Oggetto: DELIBERAZIONE DELLA GIUNTA COMUNALE N.72 DEL 08.09.2017 -  
OSSERVAZIONE DELLA COMMISSIONE TECNICA DELL'UNIONE MONTANA VALLE SUSA A  
VARIANTE TELT ? DETERMINAZIONI.

**OGGETTO: OSSERVAZIONI DELLA COMMISSIONE TECNICA DELL'UNIONE MONTANA VALLE SUSA A VARIANTE TELT - DETERMINAZIONI**

Progetto di variante in ottemperanza alla prescrizione n. 235 della Delibera CIPE 19/2015 della nuova linea ferroviaria Torino Lione - Sezione Internazionale - Parte Comune Italo - Francese - Sezione Transfrontaliera - Parte in territorio Italiano, ubicato nei Comuni di Chiomonte, Giaglione, Salbertrand e Venas della Città Metropolitana di Torino, presentato dalla società Tunnel Euralpin Lyon Turin S.a.S. ai sensi degli articoli 166 (e seguenti) del Dlgs 163/2006, come richiamato dal comma 5 dell'art. 169 del Dlgs 163/06 (ai sensi della Delibera ANAC n. 924 del 7/9/2016) e 183 e seguenti del Dlgs 163/2006, mediante avviso pubblico di avvio del procedimento di assoggettabilità alla procedura di valutazione di impatto ambientale il 10 luglio 2017.

## **OSSERVAZIONI DELLA COMMISSIONE TECNICA DELL'UNIONE MONTANA VAL SUSA**

*PRV C3B 0124 [dettaglio]*

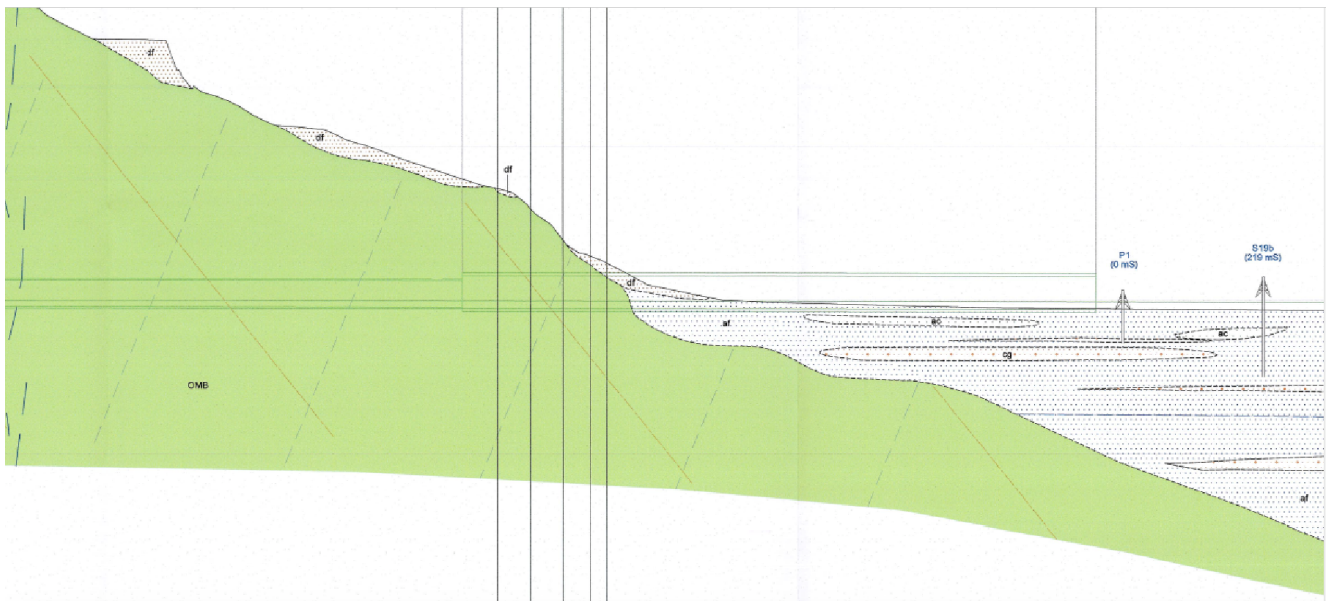
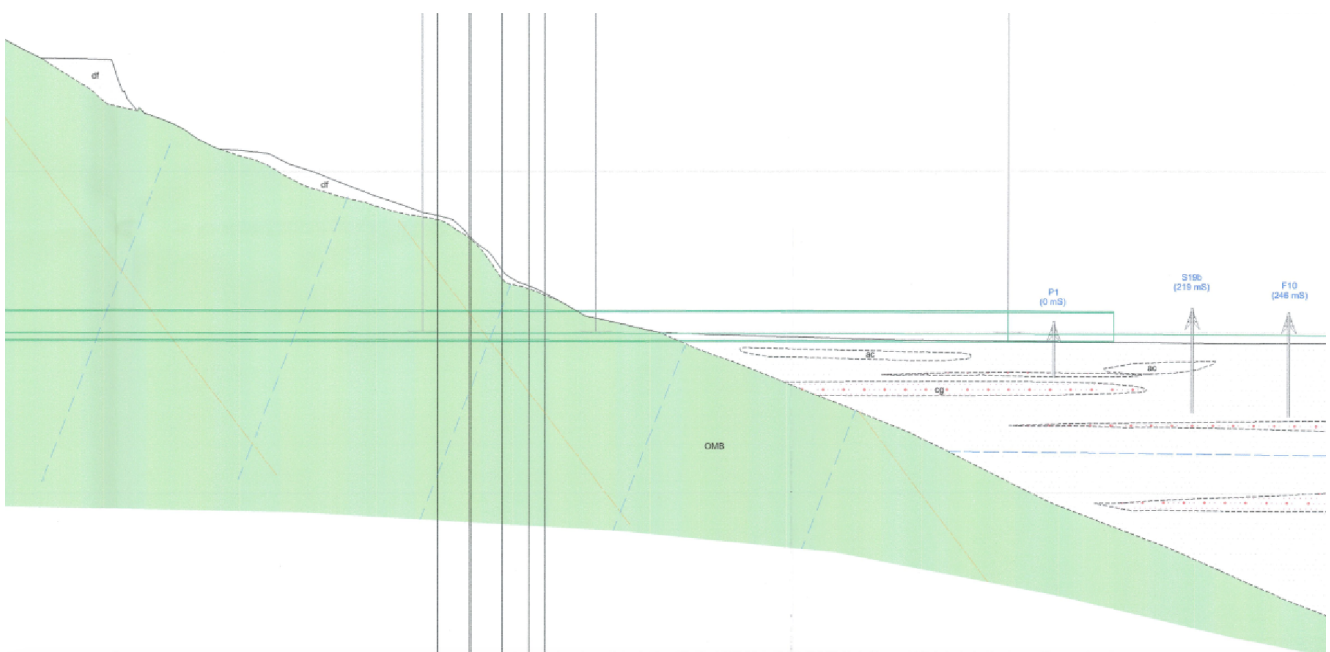
Il documento citato PRV C3B 0124 “Tunnel di base - Tratta Mompantero – Profilo geologico di dettaglio”, ha subito una modifica rispetto al corrispondente documento del Progetto Definitivo approvato con Delibera CIPE 19/2015:

Il profilo geologico risulta mutato proprio in corrispondenza dell'imbocco del tunnel di base, evidenziando, curiosamente, una pronunciata curva dell'unità composta da prasiniti e scisti prasinitici (in cui si prevedono presenze ubiquitarie di materiale amiantifero), proprio in corrispondenza dell'uscita del tunnel. Questo profilo geologico, diverso da quello previsto nel progetto definitivo, consente di scavare tutta la quota di materiale contenente amianto con la TBM, e non prevederne quota alcuna per lo scavo effettuato per la realizzazione delle opere d'imbocco. Non è riportato, nei documenti visionati, quali studi abbiano portato a modificare il profilo geologico anche alla luce della già citata affermazione per cui “non si è potuto eseguire sondaggi dalla superficie”.
